# Planungs- und Gestaltungsbeirat der Hansestadt Rostock

**20. Sitzung – 07.07.2017**

## Protokoll

2. Schichtung Nutzungen

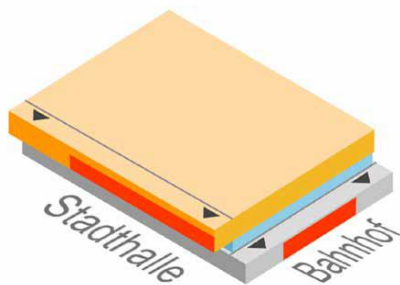
Herr Petersen spricht ein Lob für die Untersuchung der verschiedenen Gestaltungsvarianten aus. Die Alternativen seien wirklich echte Alternativen und die Bewertung nachvollziehbar. Der Beirat hätte die drei vertiefend betrachteten Varianten genauso ausgewählt. Herr Petersen beschreibt, dass die Vorzugsvariante mit der Schichtung sehr gut im Kontext mit der Stadthalle agiert ohne eine Kopie darzustellen. Er fragt, ob die Metallfassade in der obersten Ebene mit einer Lochung vorgesehen wird? Herr Klumpp antwortet, dass dies erstmal die Idee ist, damit die Ebene nicht einfach als dunkle Haube wahrgenommen wird und diese auch im Abend und in der Nacht Leuchtwirkung nach außen trägt.

Herr Petersen schlägt vor, den genauen Standort der Halle noch einmal zu untersuchen. Die Arena könnte nordöstlich in Richtung Bahnhof verschoben werden. Die Ein- und Ausfahrt des Parkhauses könnte dann hinter der Sportarena verlaufen, sodass es dann zu keiner Kreuzung von Fußgänger- und Autoverkehr vor der Halle kommen würde. Mit der Verschiebung würde die Sportarena auch den Bahnhofvorplatz besser begrenzen. Frau Osterwold weist darauf hin, dass durch das Verschieben der Halle das Parkhaus in seiner Länge verkürzt werden müsste. Die Stellplätze die dadurch entfallen, könnten durch ein weiteres Geschoss auf den Rest des Parkhauses wieder ausgeglichen werden. Der Architekt nimmt den Vorschlag gern an und möchte die Variante prüfen.

Herr Prof. Knieling verweist auf den Fußweg von der Straßenbahnhaltestelle entlang der Halle zum Bahnhofsvorplatz. Dieser erscheint an der Ecke der Arena sehr eng. Die Verschiebung der Halle würde sich auch auf diesen Punkt positiv auswirken. Er spricht außerdem die Nutzung der riesigen Fläche des Sporthallendachs an. Die Fläche würde sich sehr gut für eine Dachbegrünung und/oder Solarflächennutzung eignen. Einer Dachnutzung stimmt Frau Prof. Loidl-Reisch zu. Weiterhin fragt sie, ob die geplante Fußgängerbrücke von der Stadthalle zum Parkhaus auch gleichzeitig noch zur Arena führen könnte. Herr Klumpp antwortet, dass dies geprüft werden müsse, sieht die Brücke im Allgemeinen jedoch nicht unbedingt als Notwendigkeit an.

1. Um die Präsenz der Halle am Bahnhofvorplatz zu erhöhen und die Wegekreuzungen von Fußgängerströmen mit Erschließungsverkehren zum Parkhaus zu vermeiden, sollte der Neubau als Endpunkt des Parkhauses direkt an den Bahngleisen positioniert werden. Wegfallende Parkplätze können durch Erhöhung bzw. Vergrößerung des Parkhauses kompensiert werden.
2. Die sehr große Dachfläche sollte begrünt und für solare Nutzung vorgesehen werden.
3. Die vorgestellte Perforation der Fassadenplatten im oberen Teil des Baukörpers sollte wegen der besonderen Nachtwirkung unbedingt beibehalten werden.

Das Ergebnis der Lageverschiebung sollte dem Beirat nochmals vorgelegt werden.

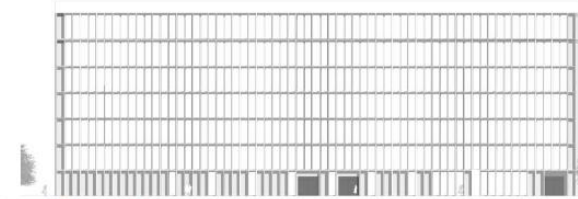
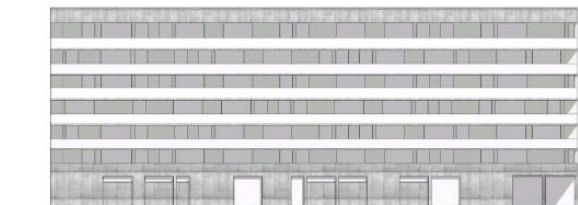
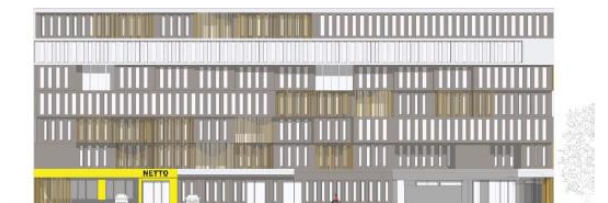
Herr Petersen benennt die Stadthalle als Hauptakteur im Umfeld. An Ihr sollte sich hinsichtlich der Qualität orientiert werden, ohne eine Nachahmung zu schaffen. Die neue Bebauung sollte nicht als Fortsetzung der Punkthochhäuser begriffen werden, sondern als ein Ensemble indem das neue Gebäude als einer von vielen Stadtbausteinen begriffen wird, der sich (vor allem) der Stadthalle unterordnet. Herr Petersen führt die Frage an, wie hoch die Bebauung an dieser Stelle eigentlich darf sein? Die Nachbarschaft sollte genauer untersucht werden, wobei ein Arbeitsmodell mit exakten Gebäudehöhen sehr hilfreich wäre. Bevor über

Fassadenvarianten gesprochen werden kann, müssen zuerst die grundsätzlichen Themen der Architektur beleuchtet werden. Herr Petersen regt das Büro an, den Baukörper im Allgemeinen und den städtebaulichen Kontext noch einmal von Beginn an zu untersuchen.

Frau Osterwold betont, dass die Traufhöhe der Stadthalle für die absolute Höhe des Gebäudes ausschlaggebend sein muss. Die Höhe würde wahrscheinlich 5 Geschosse zulassen. Sie greift die Aussage von Herr Petersen auf und weist noch einmal auf ein Arbeitsmodell hin. Ein Modell kann die Höhen und Volumen darstellen und die Nachbarschaftsbeziehungen verkörpern, sodass damit sehr gut ablesbar gemacht werden kann, was baulich vertretbar ist und was nicht. Sie betont weiterhin, dass zuerst allgemeine Fragen geordnet werden müssen und erst später die Fassade betrachtet werden kann.

Herr Petersen wiederholt abschließend, dass zu diesem Zeitpunkt keine Aussage zu den Fassaden getroffen wird, da andere grundsätzliche Fragen zuerst aufgearbeitet werden müssen.

1. Stadthalle und Neubau müssen hinsichtlich Lage, Masse und Höhe ein Ensemble bilden. Die Höhe des Neubaus darf in der Gesamtwirkung die Höhe der Stadthalle nicht überragen.

2. Zur Ermittlung des verträglichen Bauvolumens muss ein städtebauliches Massenmodell als einfaches Arbeitsmodell vorgelegt werden.
3. Das Parkhaus im Neubau sollte so viele Parkplätze bieten, dass sich oberirdische Parkplätze zwischen Stadthalle und Neubau konzentrieren. Diese Fläche sollte mit Bäumen überstellt werden.

4. Zur weiteren Beurteilung müssen Pläne mit Grundrissen, Schnitten und Ansichten vorgelegt werden, aus denen die grundlegenden architektonischen Themen der Funktion, Erschließung, Maßstäblichkeit, Gliederung / Fügung etc. dargestellt und zu beurteilen sind.

5. Aufenthaltsqualität im Freiraum ist zu entwickeln (Hinweis: betreutes Wohnen)
6. Es sind grundsätzlich unterschiedliche Varianten vorzulegen. Verschiedene Fassadenstudien alleine sind nicht zielführend.

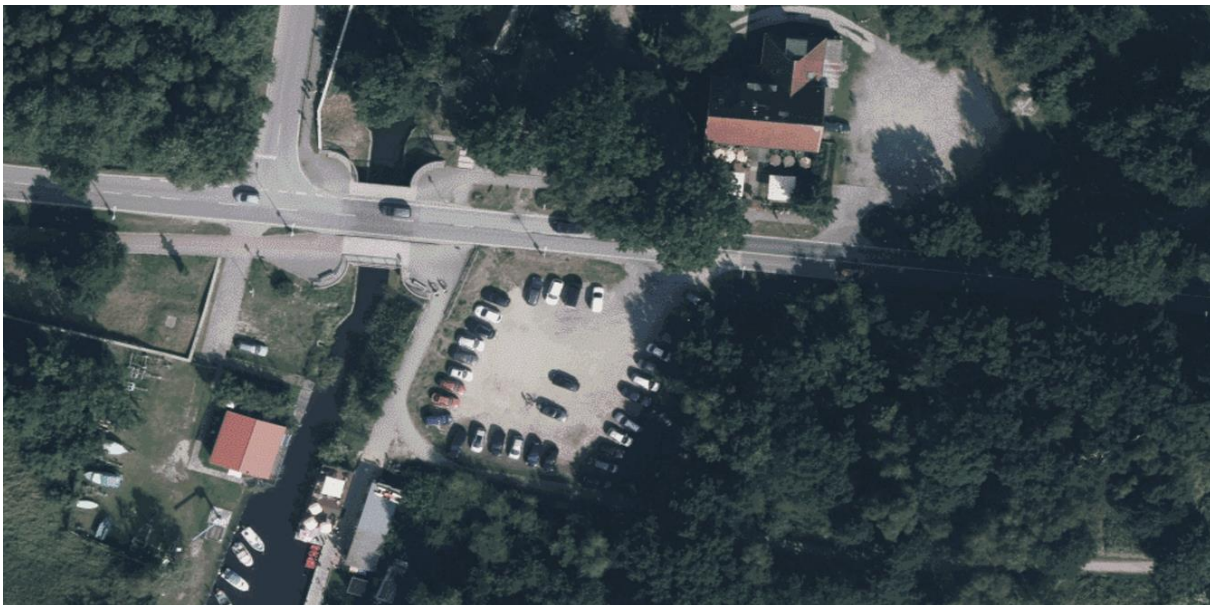
Herr Petersen geht auf die ersten Planungsansätze ein und betont, dass die Geschwindigkeit von der Straße und aus dem Ort genommen werden muss. Eine Dorfstraße muss auch eine Dorfstraße sein. Er beschreibt, dass die Straße außerhalb des Ortes genauso aussehe wie innerhalb des Ortes. Der Radweg und die Straße sind derzeit separiert voneinander angeordnet, würde man den Radverkehr mit auf die Fahrbahn bringen, würde der motorisierte Verkehr sensibilisiert und die Geschwindigkeit im Ort würde von alleine gesenkt. Der Verkehr könnte auch durch eine Art „Shared Space“ verlangsamt werden, so würden die verschiedenen Verkehre gleichgesetzt und in der Regel ist damit zu rechnen, dass die gegenseitige Achtsamkeit gesteigert wird. So könnte auch die Trennwirkung der Straße aufgehoben werden. Allgemein ist der Ort sehr technisch und verkehrlich geprägt, es gibt beispielsweise eine Vielzahl an Metallbügeln und ein nicht unwesentlicher Anteil des Freiraums im Ort entfällt durch Asphaltierungen zugunsten des motorisierten Verkehrs.

Frau Osterwold erklärt, dass die Identifikationspunkte in Markgrafenheide wie zum Beispiel der Fähranleger wahrnehmbarer, vor allem auch von der Straße aus, gestaltet werden müssen.

Das Brückengeländer am östlichen Ortseingang wirkt durch die Stahlkonstruktion sehr massiv und nicht ortstypisch. Es wäre besser im Allgemeinen mit Elementen und Materialien zu arbeiten, die ortstypisch sind. Markgrafenheide benötigt eine markante, unverwechselbare und ortstypische Gestaltung. Die Bushaltestellen am östlichen Ortseingang bieten sich hervorragend an, als neue Identifikationspunkte gestaltet zu werden, um die Ortseinfahrt anzukündigen. Sie rät davon ab,

weitere Bäume als Gestaltungselemente einzusetzen, da diese keinen Unterschied zum Rest des Ortes darstellen würden. Der feste Container am westlichen Ortseingang muss integriert oder kaschiert werden. Eine genaue Ortsanalyse wäre aus ihrer Sicht erforderlich.

Frau Loidl-Reisch bringt Minikreisverkehre als Variante für Kreuzungspunkte mit ein. Diese erzwingen das Abbremsen des Verkehrs und könnten gleichzeitig durch Elemente in der Mitte des Kreisverkehrs eine Signalwirkung hervorrufen. Dessen Gestaltung könnte mit einem kleinen Wettbewerb verbunden werden. Für die Ortsmitte schlägt sie für die Anliegerstraße nördlich der kleinen Grüninsel eine Verkehrsberuhigung vor. So könnte die Freifläche als „Grünes Herz“ des Orts ausgebildet werden. Vorstellbar sind beispielsweise lange geschlängelte Bänke. Die schwarzen Matten des barrierefreien Strandaufgangs am westlichen Ortseingang könnten durch beige Matten ausgetauscht werden. Viele kleine sensible Eingriffe könnten den Ort schon wesentlich verschönern. Sie empfiehlt Materialien zu verwenden, welche Rollgeräusche minimieren.

1. Die stark befahrene Ortsdurchfahrtsstraße muss beruhigt werden, um die Trennwirkung aufzuheben. Dazu sollte sie in einigen Teilen umgebaut werden.
2. Zumindest in der Ortsmitte sollten die Verkehrsfunktionen gemischt werden (shared space), um die reine Verkehrsfunktionalität umzuwandeln in Flächen mit mehr Aufenthaltsqualität.

3. In der Ortsmitte sollten die Flächen der ehemaligen Buswendeschleife entfallen und die nördliche Straße zu einem einfachen Weg zurück gebaut werden.

4. Es sollte untersucht werden, ob an den Ortseingängen jeweils ein Mini-Kreisverkehr (Ø 13-22 m) zur Reduzierung der Verkehrsgeschwindigkeiten gebaut werden kann.

5. Die Brücke über den Moorgraben solle erkennbar gestaltet und für weitere Verkehrsberuhigung genutzt werden. Die Brückengeländer sollten gestalterisch verbessert werden (ortstypisch / nicht verkehrstechnisch),

6. Der technische Container der Seekabel-Station am westlichen Ortseingang sollte im Zusammenhang mit einem Neubau des Kiosk / Ticketverkaufs Kletterwald umbaut bzw. in diesen integriert werden.

7. Die Buswartehäuschen sollten als ortsspezifische Architekturen hochwertig gestaltet werden. Der Bus sollte in der Ortslage auf der Straße halten zur Verlangsamung des Verkehrs.

8. Die insbesondere im Westen straßenbegleitenden Metallbarrikaden sollten gegen Lösungen mit besserer Gestaltung und Ortsbezug ausgetauscht werden (Holzpoller, Findlinge o.ä.)
